Allegato 1

TESTO DELL' OSSERVAZIONE relativa al "PARCO EOLICO MONTE CROCE DI FERRO" IN LOCALITÀ MONTE CROCE DI FERRO NEL COMUNE DI BORGIO VAL DI TARO (PR)

PRESENTATO DA BORGOTARO WIND S.R.L.

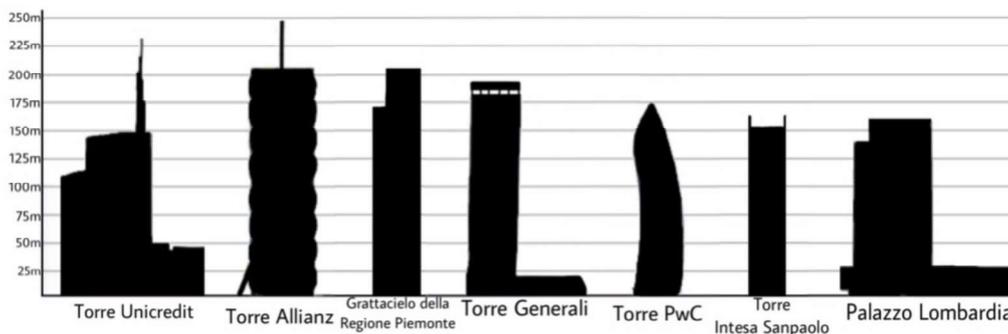
1. ESPRIMO ESTREMA PREOCCUPAZIONE PER L'**ALTEZZA COMPLESSIVA DI 200M DELLA TIPOLOGIA DI GENERATORI EOLICI** CHE RISULTA DAVVERO ECCESSIVA PER LA LOCALIZZAZIONE E NON TROVA PARAGONE CON ALCUN IMPIANTO ESISTENTE NEL TERRITORIO LIMITROFO.

PER MAGGIORE CHIAREZZA SI RIPORTA IL SEGUENTE SCHEMA:
